# LIU-PSB

INTEGRATION LIGNE BI  
SITUATION ACTUELLE

## SCAN ZONE INJECTION

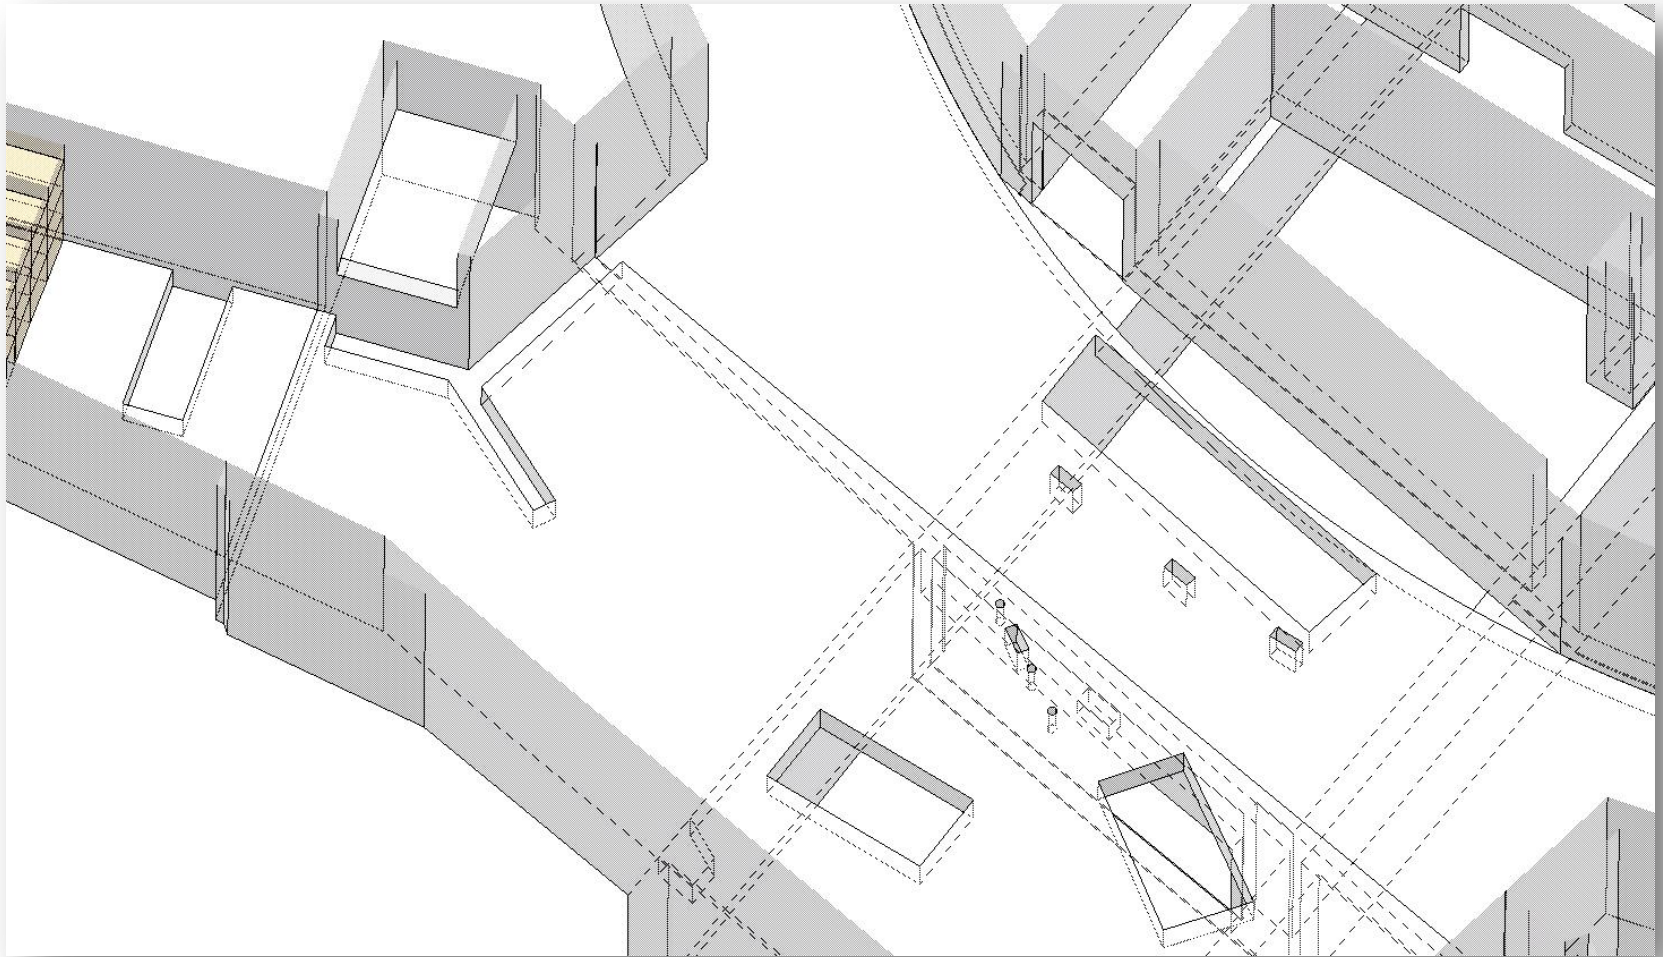
PLUSIEURS ZONES MAL DEFINIES

# ELEMENTS MACHINE ZONE INJECTION

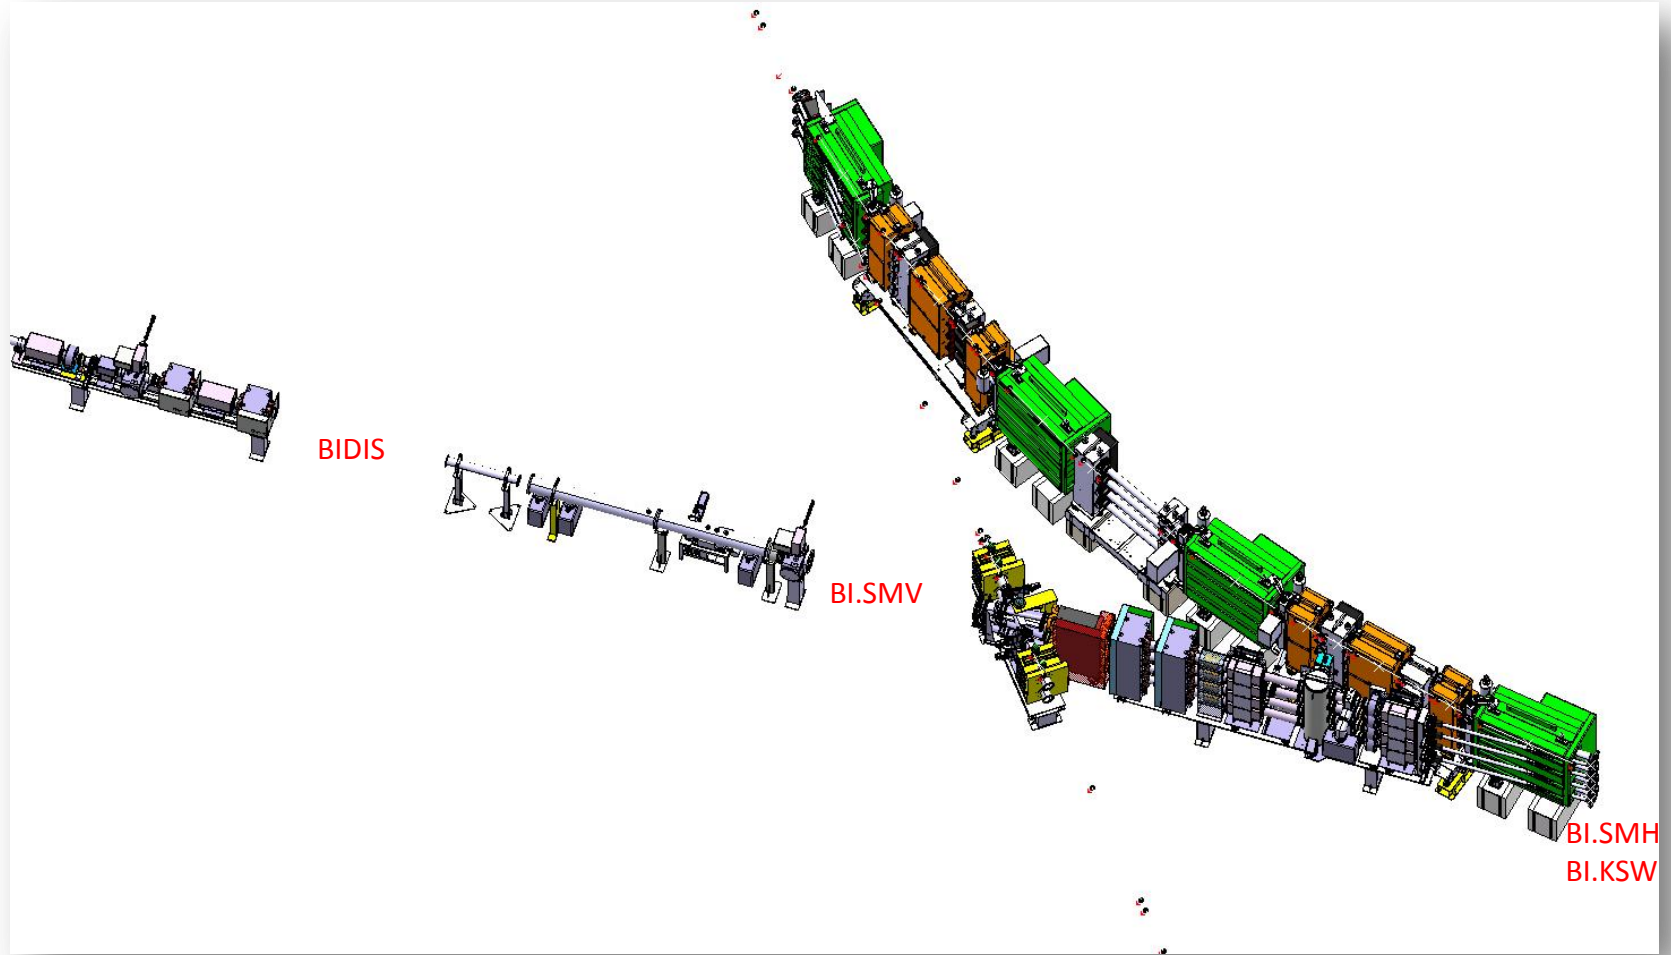
QUELQUES ELEMENTS NON MODELISES

NOUVELLE CONFIGURATION BI BVT

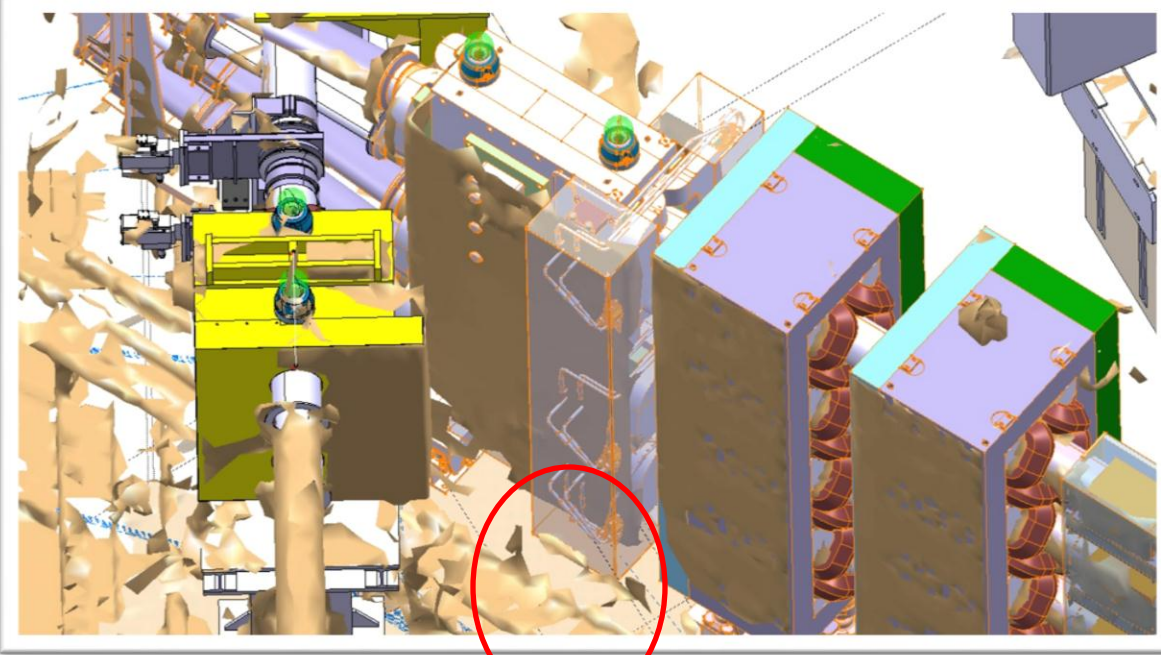
ACCESSIBILITE JOINTS ET COLLIERS ??

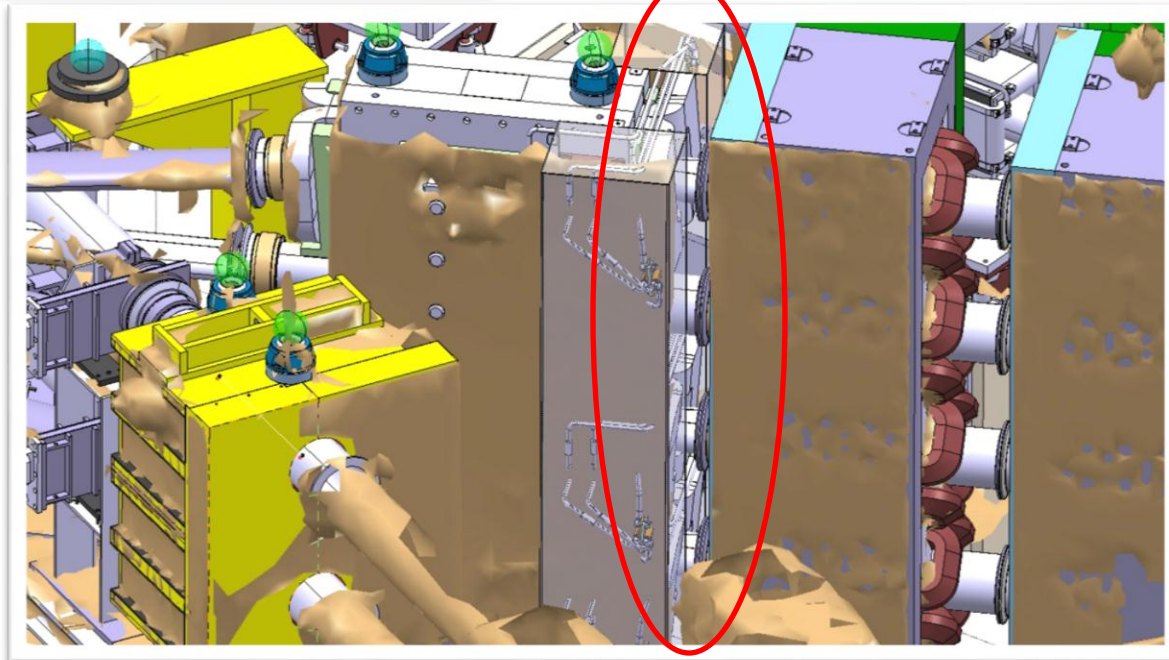
ZONE A CONTROLER  
(CONNEXION EAU)

NOUVELLE CONFIGURATION  
SECTION DROITE 01 ET BHZ 162

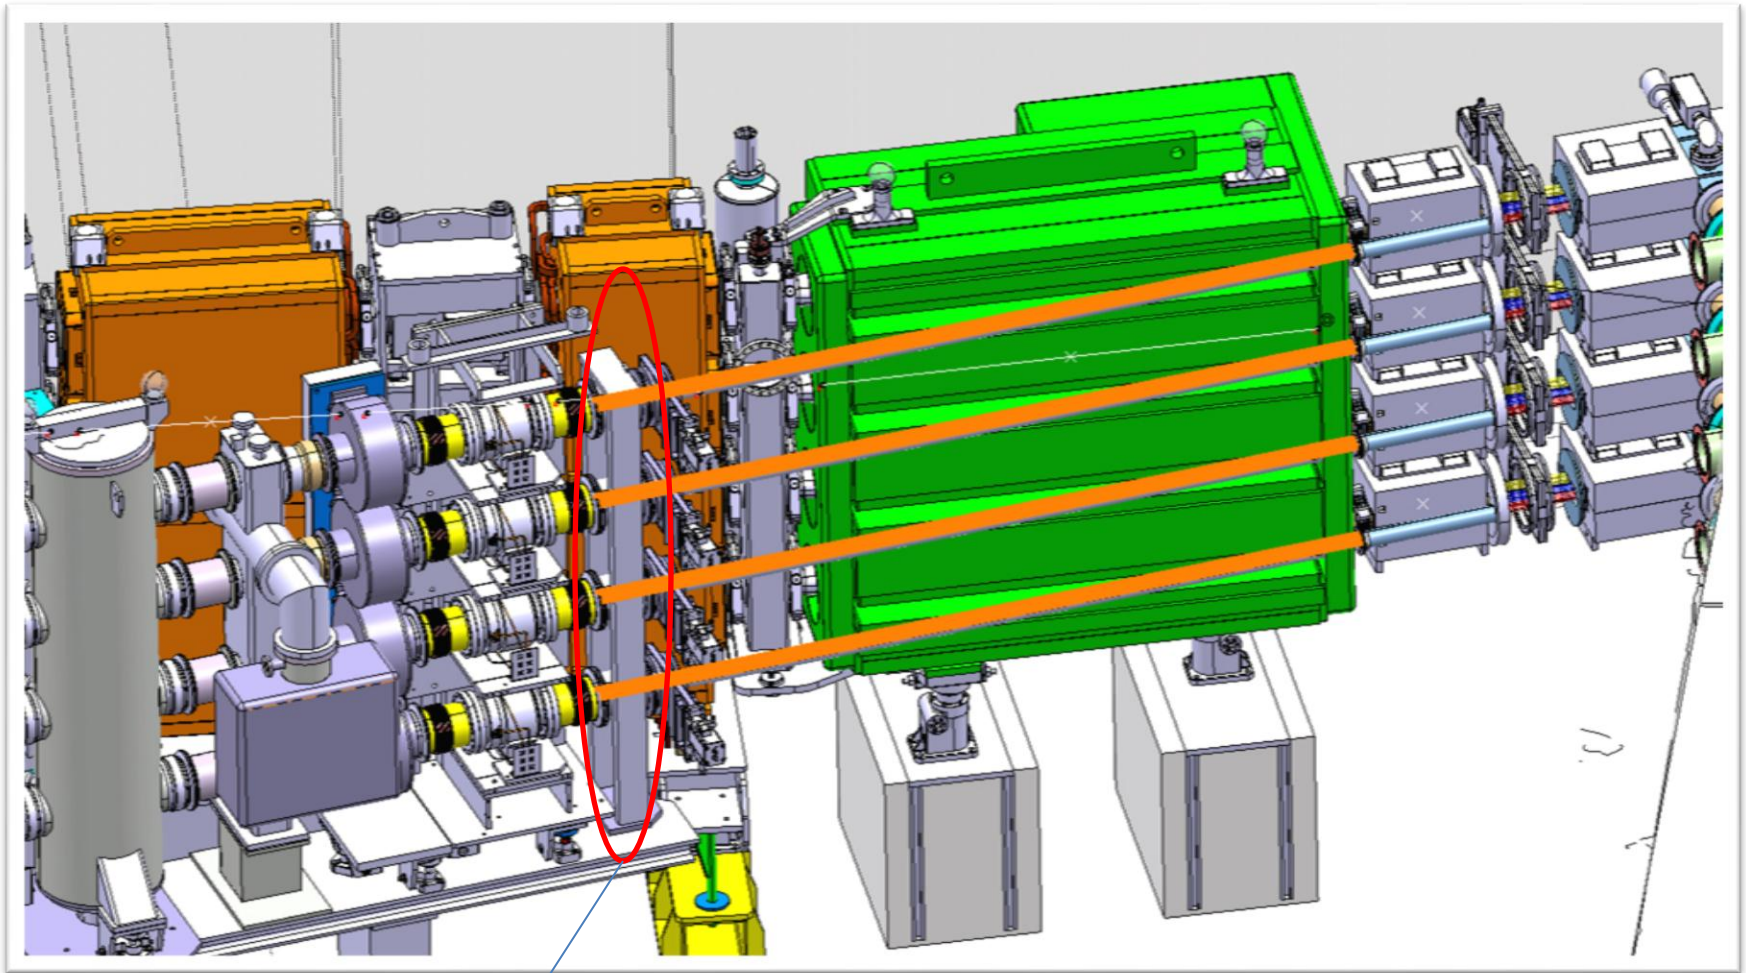
CHAMBRE A VIDE TROP LONGUE

NOUVELLE CONFIGURATION  
SECTION DROITE 01

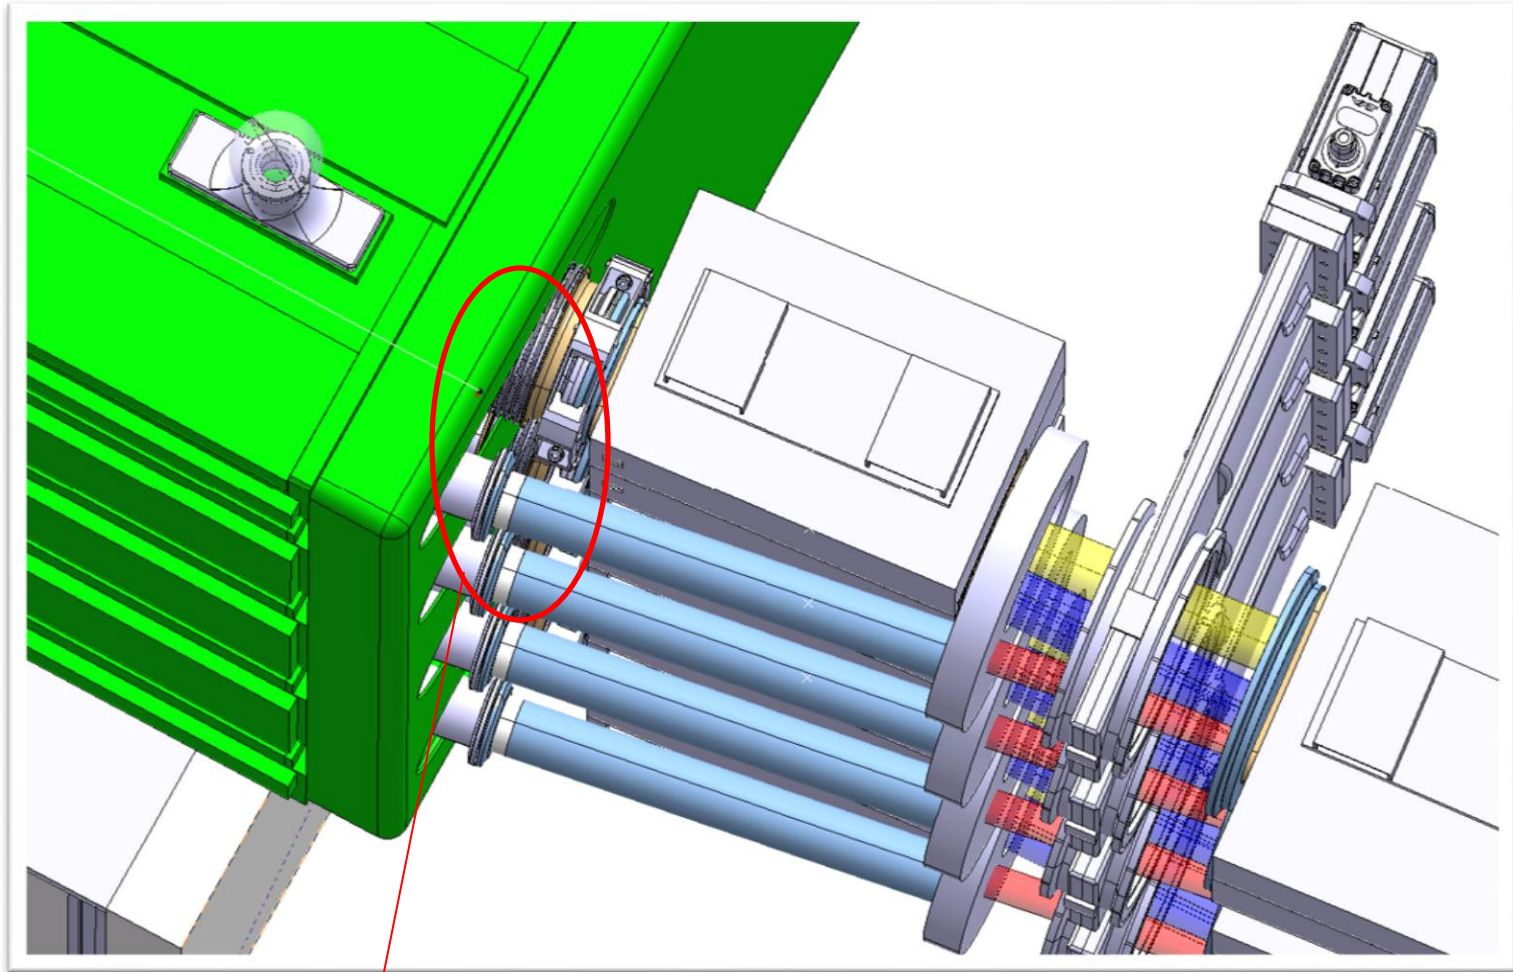
CAPOT A MODIFIER; MONTAGE COLLIER!
